RELATÓRIO DE FISCALIZAÇÃO DOS SISTEMAS DE ABASTECIMENTO DE ÁGUA E DE ESGOTAMENTO SANITÁRIO DO MUNICÍPIO DE CAMAÇARI

AGÊNCIA REGULADORA DE SANEAMENTO BÁSICO DO ESTADO DA BAHIA

Município: Camaçari

Prestadora: Empresa Baiana de Águas e Saneamento S.A. - EMBASA.

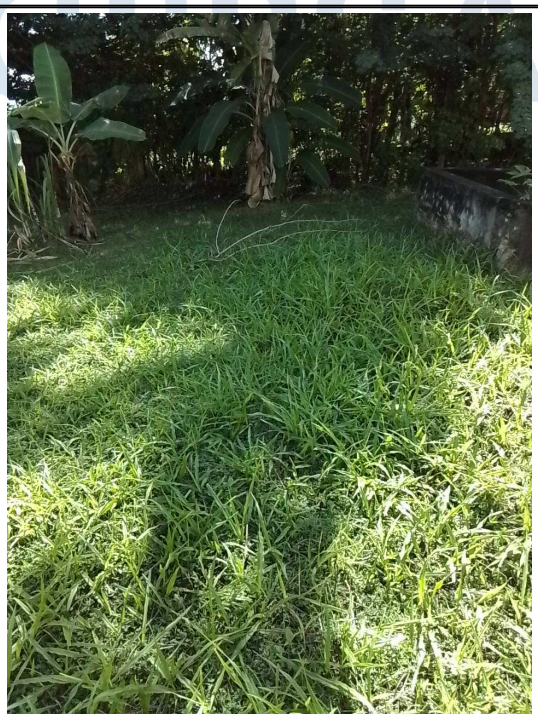
Segmento	Identificação	Não conformidade	Prazo (dias)
Captação	**RAD R1 Jordão**	19- Necessidade de limpeza, arrumação e capina.	Imediato

Observações:
Capina

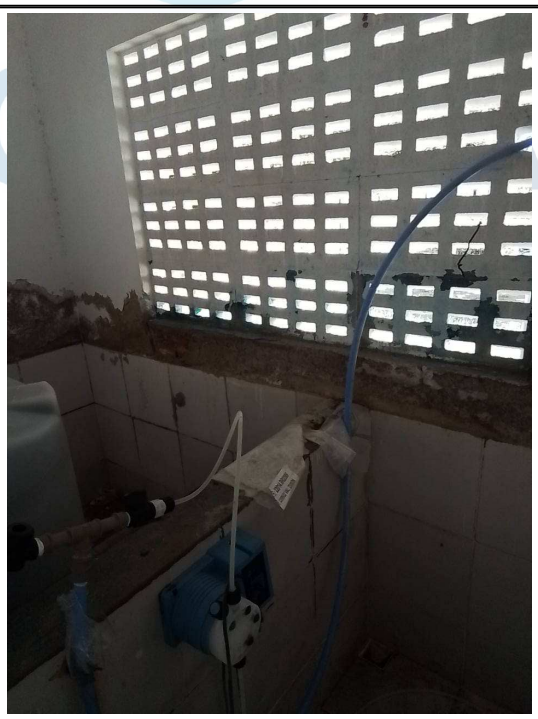
Segmento	Identificação	Não conformidade	Prazo (dias)
Captação	**Casa de Quimica**	3- Instalações físicas inadequadas.	60

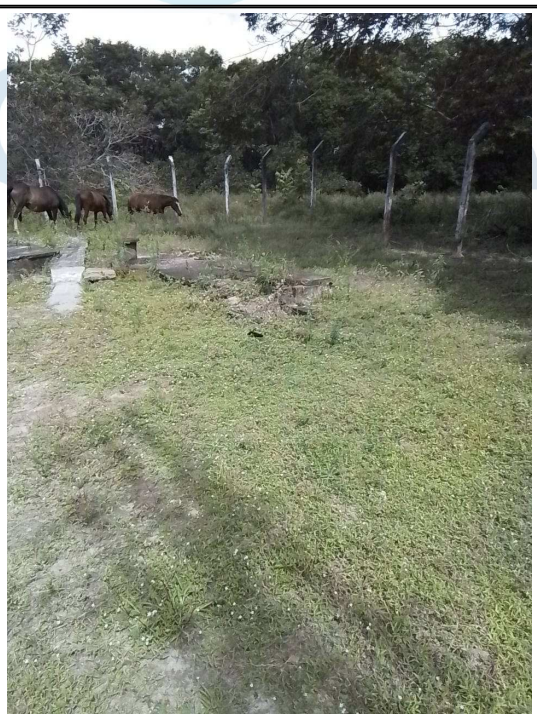
Segmento	Identificação	Não conformidade	Prazo (dias)
Captação	**Poço 02**	19- Necessidade de limpeza, arrumação e capina.	Imediato

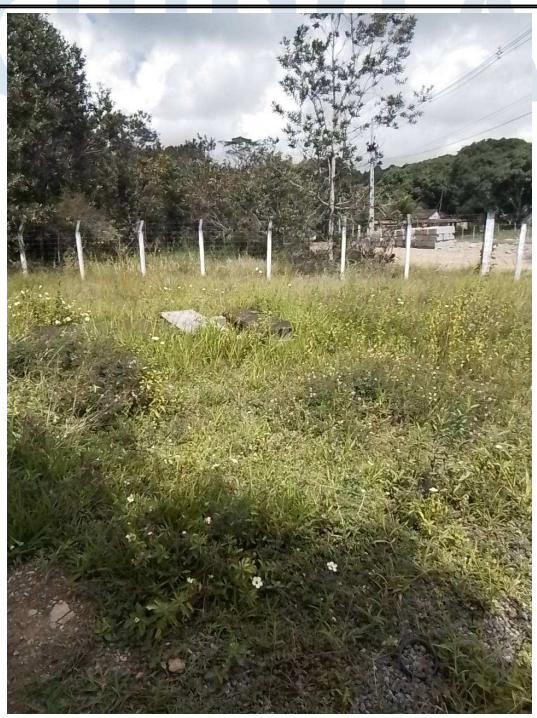
Segmento	Identificação	Não conformidade	Prazo (dias)
Captação	**Poço 03**	19- Necessidade de limpeza, arrumação e capina.	Imediato

Observações:
Capina

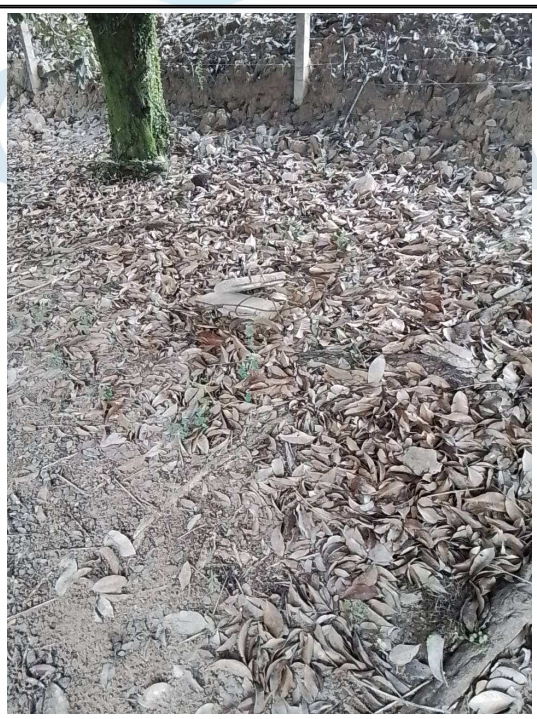
Segmento	Identificação	Não conformidade	Prazo (dias)
Tratamento	**ETA JORDAO**	19- Necessidade de limpeza, arrumação e capina.	Imediato

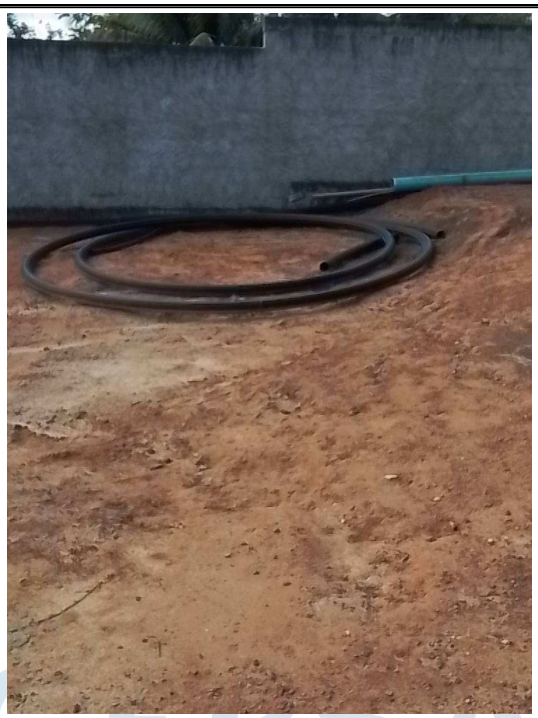
Segmento	Identificação	Não conformidade	Prazo (dias)
Tratamento	**Eta Canto dos Passaro**	10- Acondicionamento inadequado de materiais.	30

Especificar:
Organização, Armazenagem

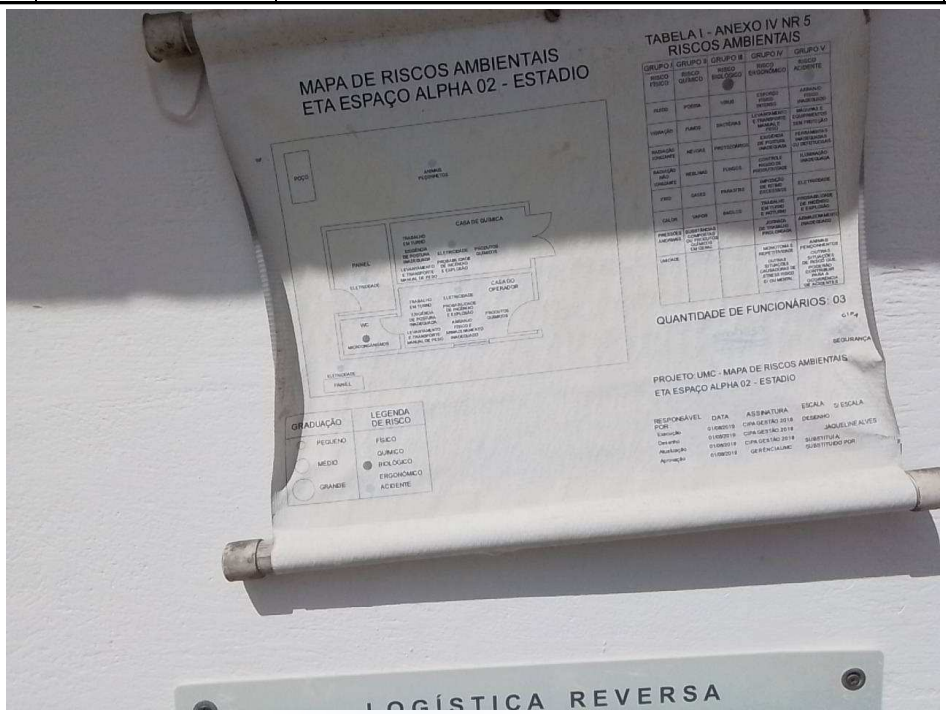
Segmento	Identificação	Não conformidade	Prazo (dias)
Tratamento	**Casa de Quimica Poco Estadio**	4- Ausência de mapa de risco visível ou atualizado.	Imediato

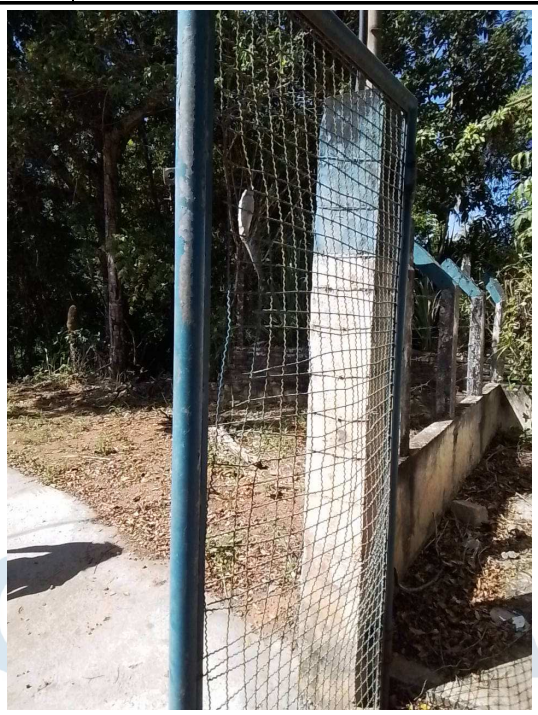
Segmento	Identificação	Não conformidade	Prazo (dias)
Distribuição	**Boosters Cajazeiras**	2- Falha no isolamento da área.	30

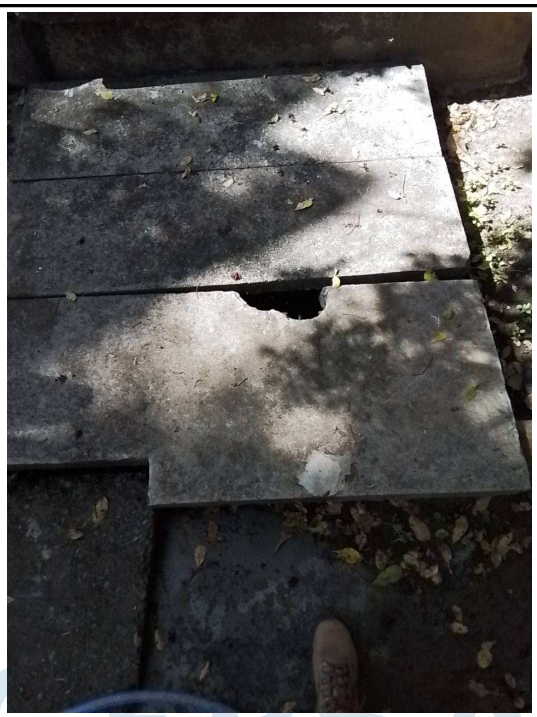
Segmento	Identificação	Não conformidade	Prazo (dias)
Distribuição	**REL 150 M3 AREA DO RAD**	14- Caixas de passagem inadequadas.	60

Especificar:
Tampa

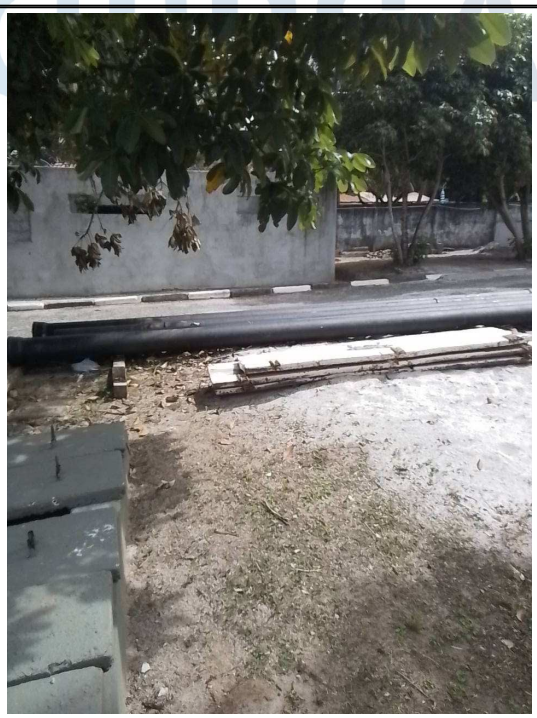
Segmento	Identificação	Não conformidade	Prazo (dias)
Distribuição	**RAP 300 M2**	10- Acondicionamento inadequado de materiais.	60

Especificar:
Organização, Armazenagem, Controle

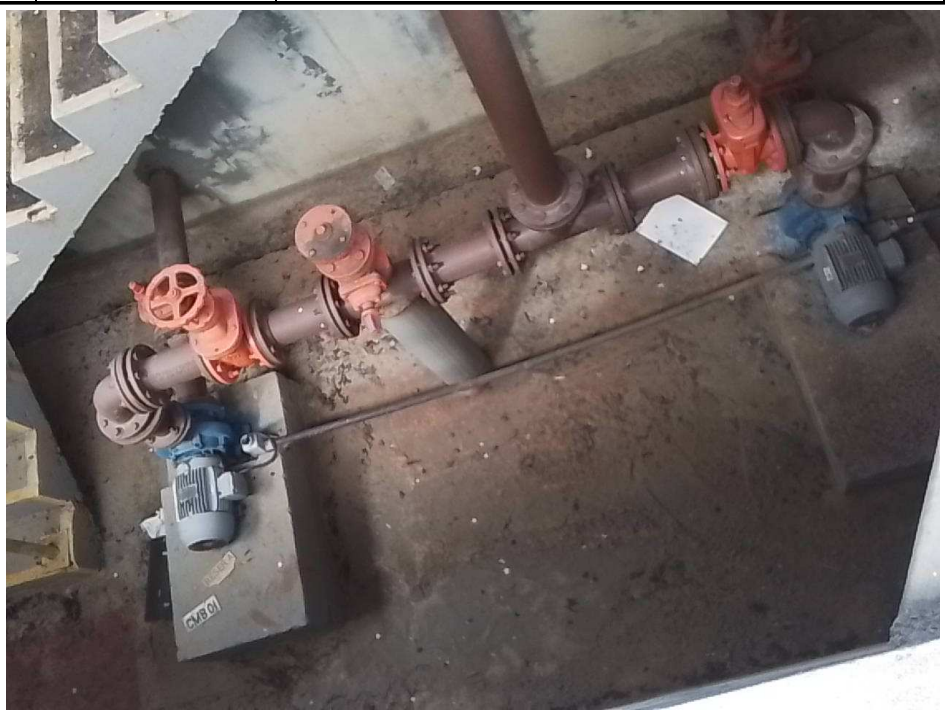
Segmento	Identificação	Não conformidade	Prazo (dias)
Distribuição	**EEA SISTEMA DE REUSO 01**	4- Ausência de mapa de risco visível ou atualizado.	Imediato
Observações: Desatualizado			
Segmento	**Identificação**	**Não conformidade**	**Prazo (dias)**
Distribuição	**EEA SISTEMA DE REUSO 01**	19- Necessidade de limpeza, arrumação e capina.	Imediato

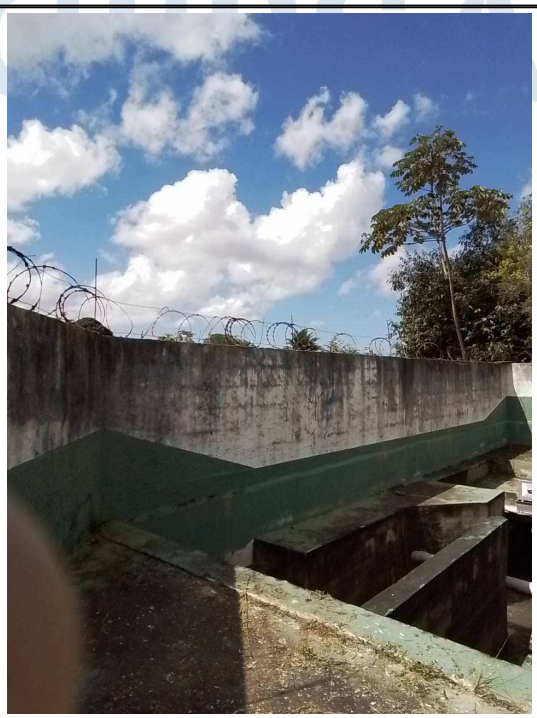
Segmento	Identificação	Não conformidade	Prazo (dias)
Rede_Coletora	**EEE Bairro Novo**	1- Ausência de sinalização adequada.	Imediato

Especificar:
Restrição do Acesso, Riscos Específicos

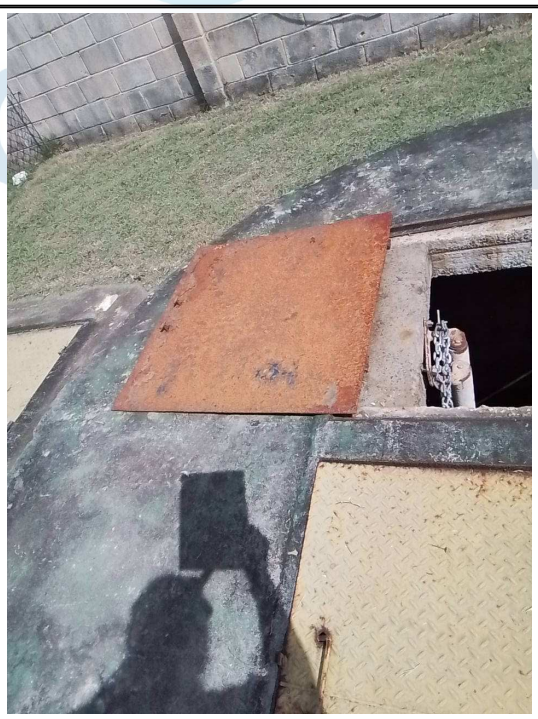
Segmento	Identificação	Não conformidade	Prazo (dias)
Rede_Coletora	**EEE Ville Bela**	58- Abertura de inspeção tampada inadequada.	60

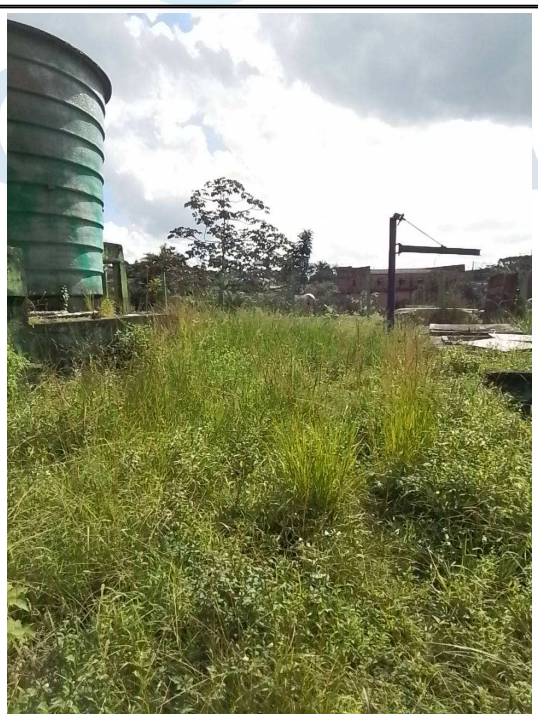
Segmento	Identificação	Não conformidade	Prazo (dias)
Rede_Coletora	**EEE São Vicente**	19- Necessidade de limpeza, arrumação e capina.	Imediato

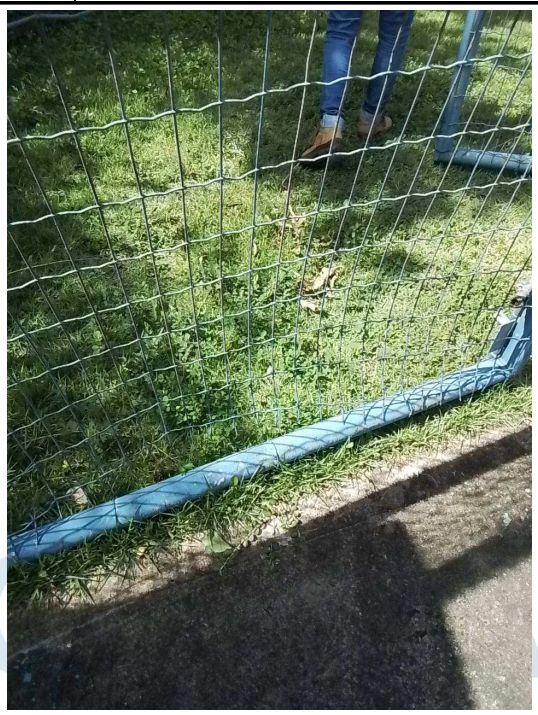
Segmento	Identificação	Não conformidade	Prazo (dias)
Rede_Coletora	**EEE 2 Alphaville Norte 02**	1- Ausência de sinalização adequada.	Imediato
Especificar: Restrição do Acesso, Riscos Específicos			
Segmento	**Identificação**	**Não conformidade**	**Prazo (dias)**
Rede_Coletora	**EEE 2 Alphaville Norte 02**	2- Falha no isolamento da área.	30

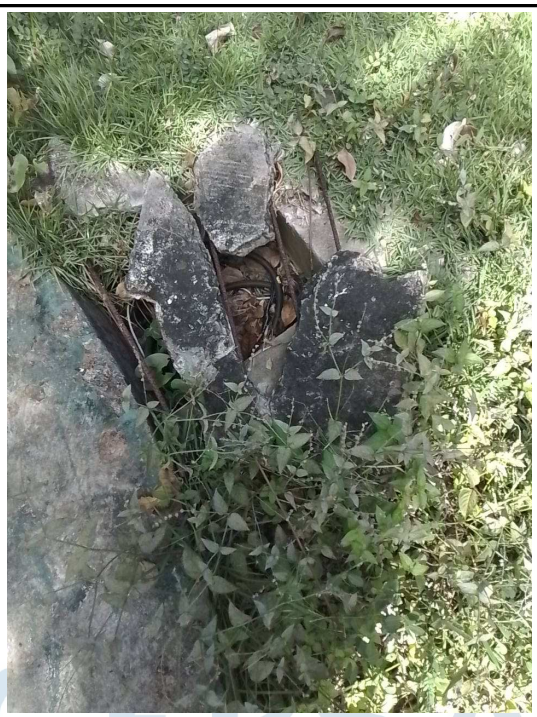
Segmento	Identificação	Não conformidade	Prazo (dias)
Rede_Coletora	**EEE 2 Alphaville Norte 02**	14- Caixas de passagem inadequadas.	30

Especificar:
Tampa

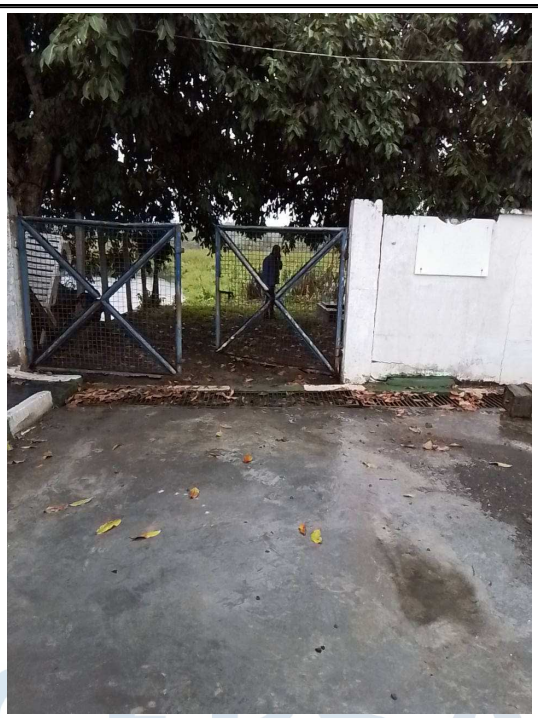
Segmento	Identificação	Não conformidade	Prazo (dias)
Rede_Coletora	**EEE 07 Cond. AGUA**	1- Ausência de sinalização adequada.	Imediato

Especificar:
Restrição do Acesso, Riscos Específicos, Identificação

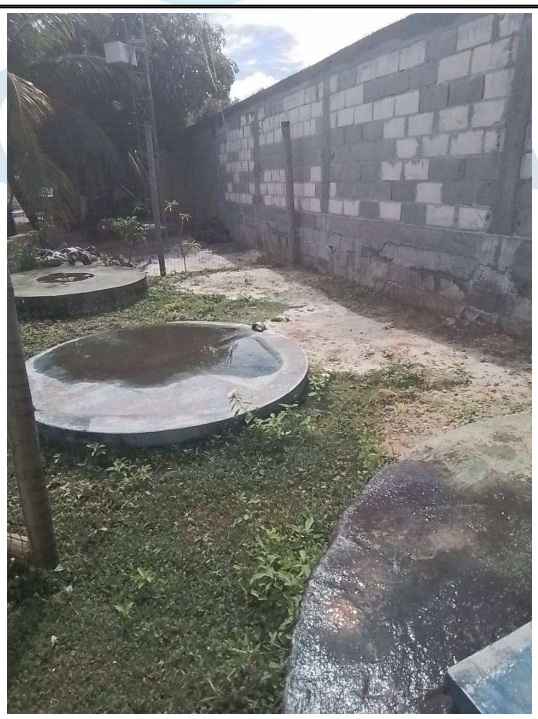
Segmento	Identificação	Não conformidade	Prazo (dias)
Rede_Coletora	**EEE Itacimirim 04**	19- Necessidade de limpeza, arrumação e capina.	Imediato

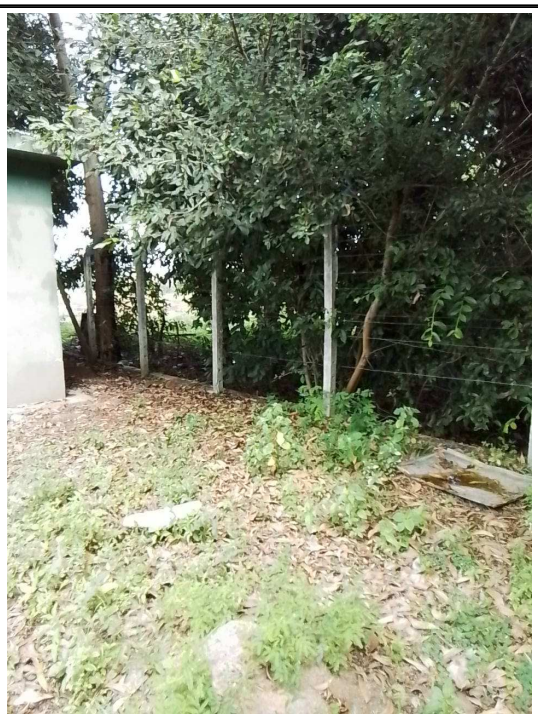
Segmento	Identificação	Não conformidade	Prazo (dias)
Rede_Coletora	**EEE ITACIMIRIN 01**	2- Falha no isolamento da área.	30

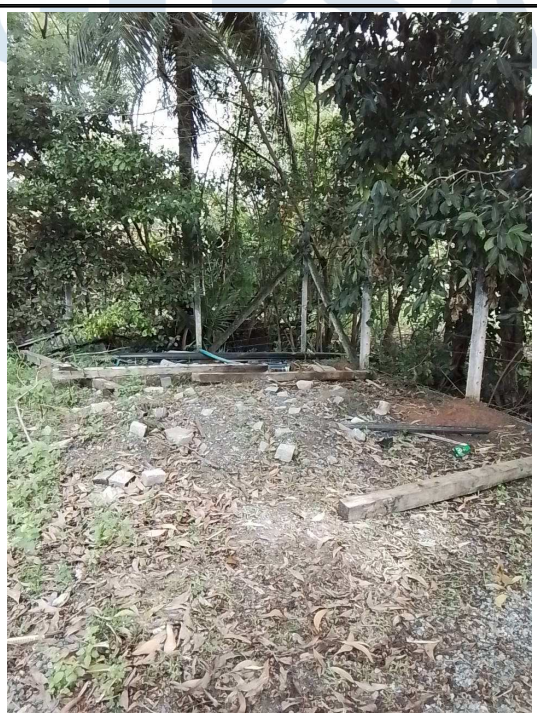
Segmento	Identificação	Não conformidade	Prazo (dias)
Rede_Coletora	**EEE ITACIMIRIN 01**	10- Acondicionamento inadequado de materiais.	30

Especificar:
Organização, Armazenagem

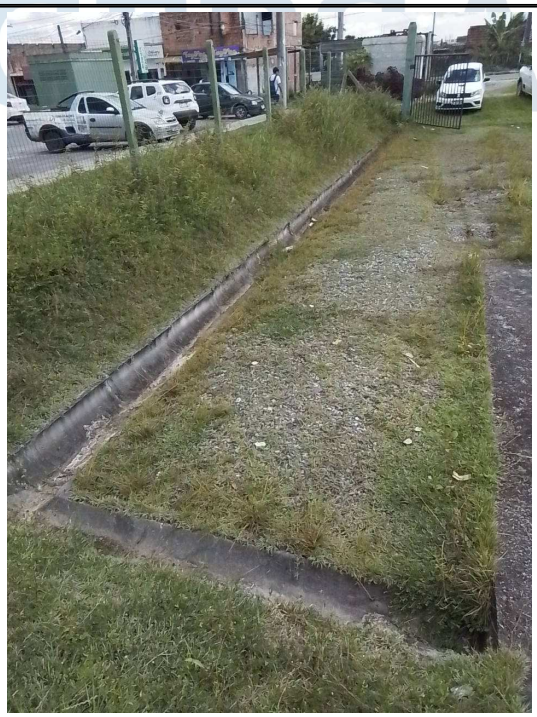
Segmento	Identificação	Não conformidade	Prazo (dias)
Rede_Coletora	EEE ALPHA I	4- Ausência de mapa de risco visível ou atualizado.	60
Segmento	**Identificação**	**Não conformidade**	**Prazo (dias)**
Rede_Coletora	EEE ALPHA I	19- Necessidade de limpeza, arrumação e capina.	Imediato

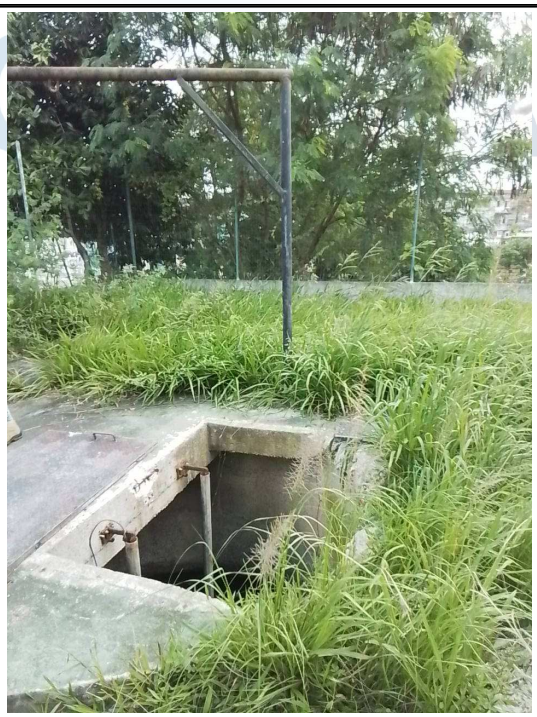
Segmento	Identificação	Não conformidade	Prazo (dias)
Rede_Coletora	**EEE Canarios e Sabia**	19- Necessidade de limpeza, arrumação e capina.	30

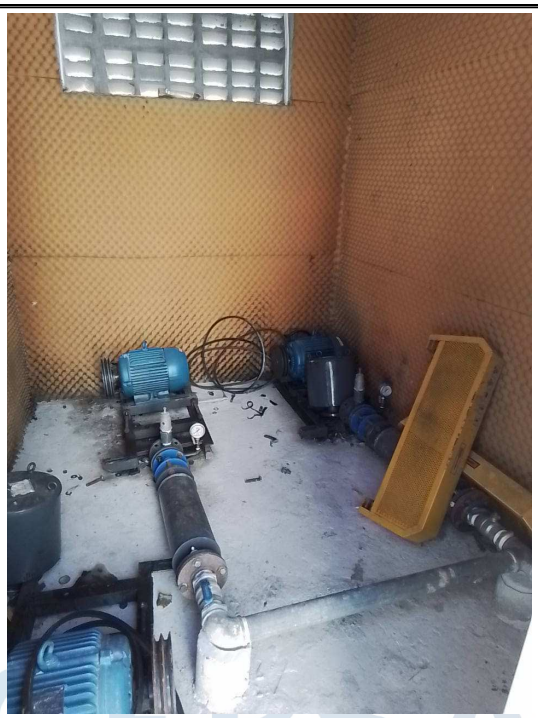
Segmento	Identificação	Não conformidade	Prazo (dias)
Tratamento	**ETE VILA ROMANA II**	10- Acondicionamento inadequado de materiais.	Imediato

Especificar:
Organização

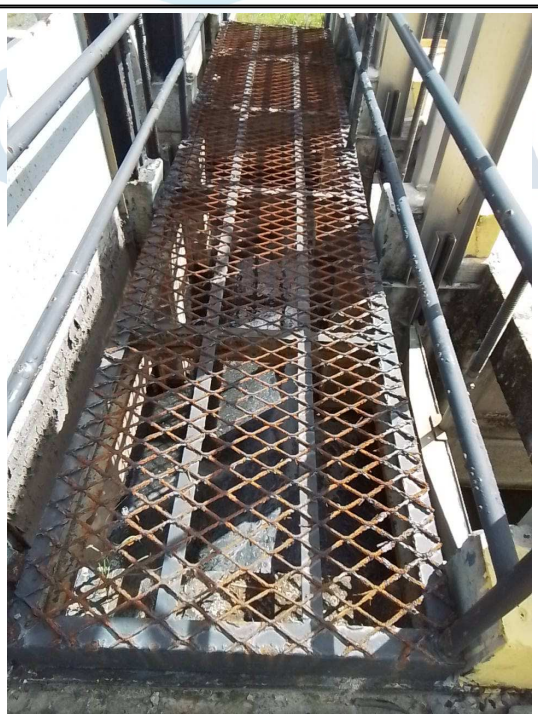
Segmento	Identificação	Não conformidade	Prazo (dias)
Tratamento	**ECP**	3- Instalações físicas inadequadas.	60

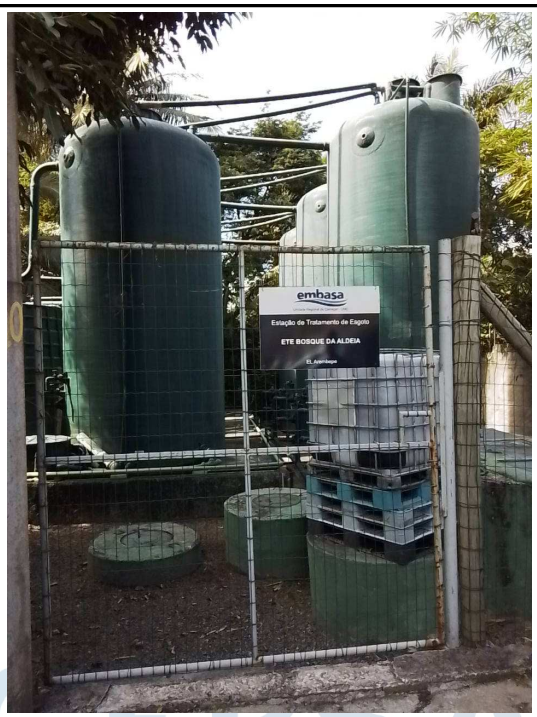
Segmento	Identificação	Não conformidade	Prazo (dias)
Tratamento	**ETE Bosque da Aldeia**	1- Ausência de sinalização adequada.	Imediato

Especificar:
Restrição do Acesso, Riscos Específicos
